Acuerdo 1268 Por el cual se aprueba la incorporación del cambio en los límites de generación y absorción de potencia reactiva de la unidad 2 de la planta de generación Cartagena y la respectiva curva de carga

Acuerdo Número:	Fecha de expedición:	Fecha de entrada en vigencia:
N° 1268	06 Febrero 2020	11 Febrero 2020

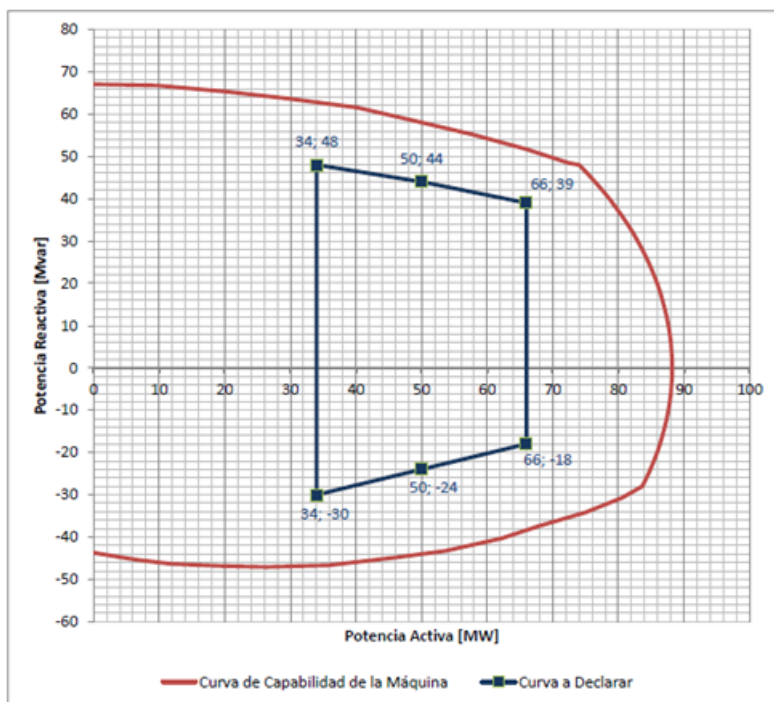
Aprobar la declaración de una nueva curva operativa de carga de la unidad 2 de la planta de generación Cartagena, en la que se define la capacidad para entrega y absorción de potencia reactiva de la unidad en función de la potencia activa generada.

Sobreexcitación			Subexcitación		
P [MW]	Q [Mvar] Antes	Q [Mvar] Después	P [MW]	Q [Mvar] Antes	Q [Mvar] Después
66	+30	+39	66	0	-18
50	+30	+44	50	0	-24
34	+30	+48	34	0	-30
